**Verslag huishoudelijke elektrische installatie op laagspanning en zeer lage spanning****Algemeen:**

Referentie: 006-20260430-03	Datum controle: 30/04/2026
Keurder: 006

Eigenaar:		EAN-code:	Onbekend
Adres installatie:	Ossemeer 51, 2440 - Geel	Nummer teller(s):	1sag3100090264
		Distributienetbeheerder installatie:	Fluvius
Datum uitvoering installatie:	<input type="checkbox"/> Vóór 01/10/1981 <input checked="" type="checkbox"/> Tussen 01/10/1981 en 01/06/2020 <input type="checkbox"/> Vanaf 01/06/2020		
Type:	<input checked="" type="checkbox"/> Wooneenheid <input type="checkbox"/> Niet-huishoudelijk <input type="checkbox"/> PV <input type="checkbox"/> Batterij <input type="checkbox"/> Laadpaal

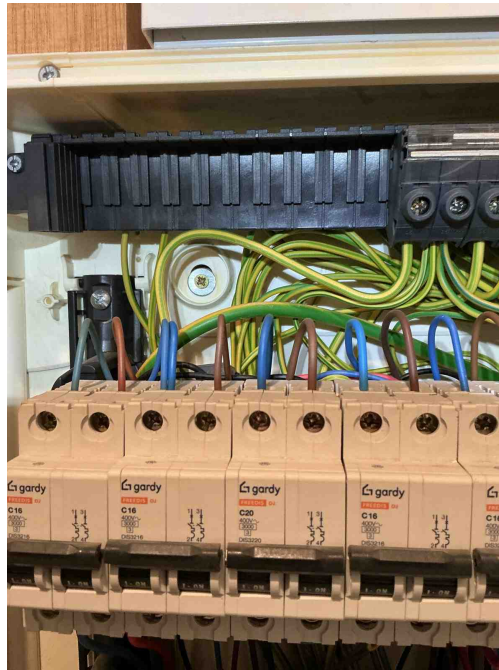
B17 - De voedingsspanning is niet op elk bord vermeld (Boek 1: 3.1.3.3).

Opmerking: Bord1

B04 - De aanduiding van de kringen, klemmen en/of schakelapparatuur ontbreekt, is onjuist of is onvolledig (Boek 1: 3.1.3.1/5.1.6.1).

Opmerking: Bord1

B06 - Het elektrisch verdeelbord heeft niet de minimale beschermingsgraad IPXX-B in een gewone ruimte (Boek 1: 4.2.2.3).

Opmerking: Bord1

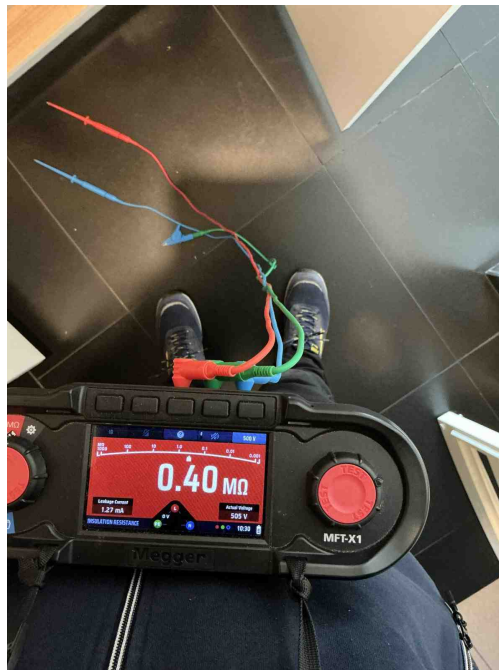
T21 - Het elektrisch materieel is niet geplaatst volgens de voorschriften van de fabrikant/ regels van goed vakmanschap . (Boek 1: 1.4.1.3)

Opmerking: Schroeven bord1

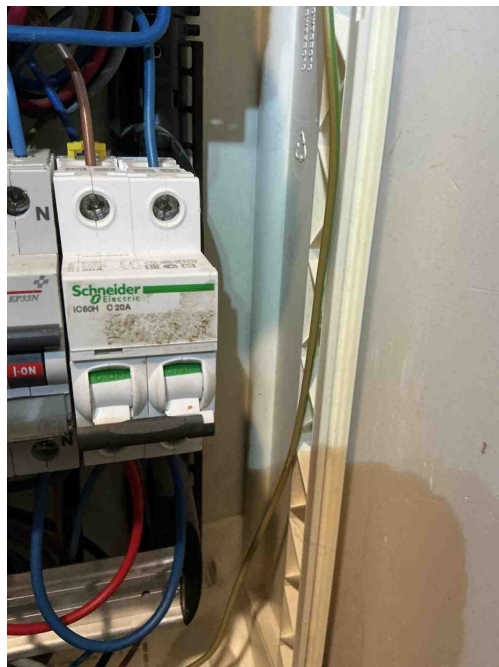
I01 - De waarde van de isolatieweerstand per kring dient tenminste 0,50 Mohm (1000 x Utest) te zijn (Boek 1: 6.4.5.1).
Opmerking: Kring tuinhuis

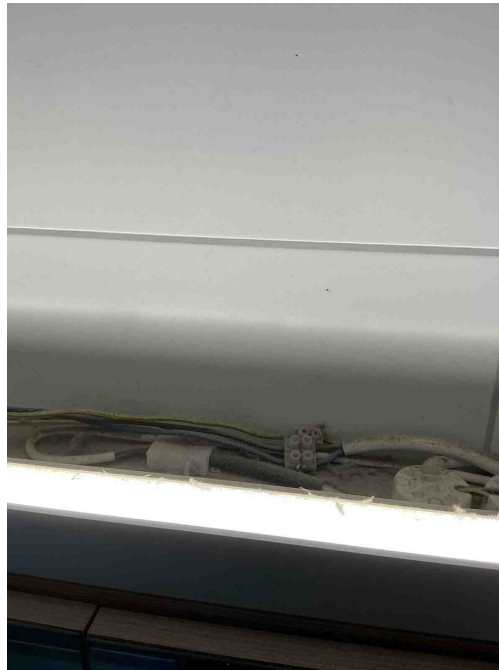
I01 - De waarde van de isolatieweerstand per kring dient tenminste 0,50 Mohm (1000 x Utest) te zijn (Boek 1: 6.4.5.1).
Opmerking: Kring tuinhuis

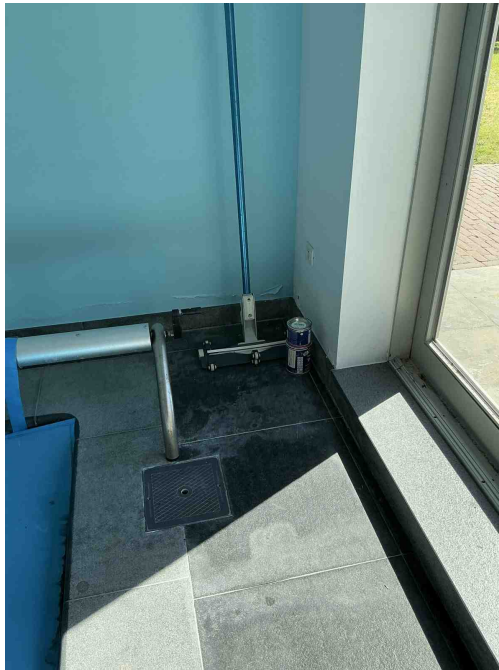
C26 - De verbindingen zijn niet gebeurd in borden, in aftakdozen, aan de klemmen van contactdozen, schakelaars of in de verlichtingstoestellen (Boek 1: 5.2.6.1).

Opmerking: Badkamer1

C35 - Er zijn doorverbindingen gemaakt met lusterklemmen; er kon niet aangetoond worden dat deze klemmen geschikt zijn voor de aanwezige spanning, stroom en draadsectie en dat ze "CE" zijn (Boek 1: 1.4.2.1.).

Opmerking: Badkamer1

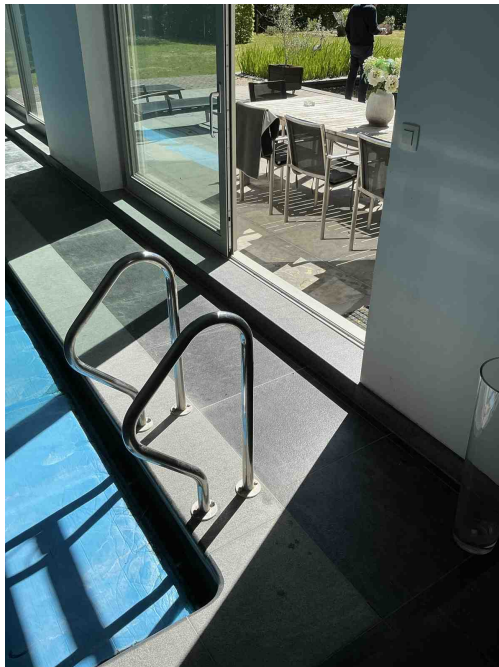
Schakelmateriaal in volume 1 van het binnenzwembad.
Opmerking: Minder dan 1,25meter van de rand.

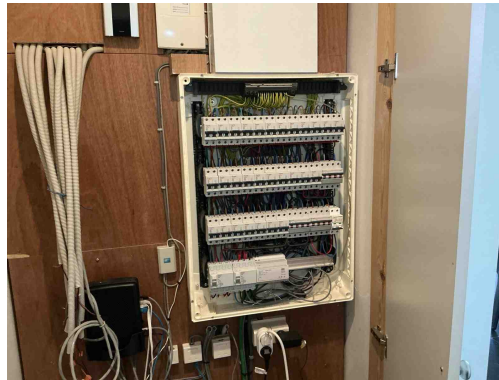
Schakelmateriaal in volume 1 van het binnenzwembad.
Opmerking: Minder dan 1,25meter van de rand.
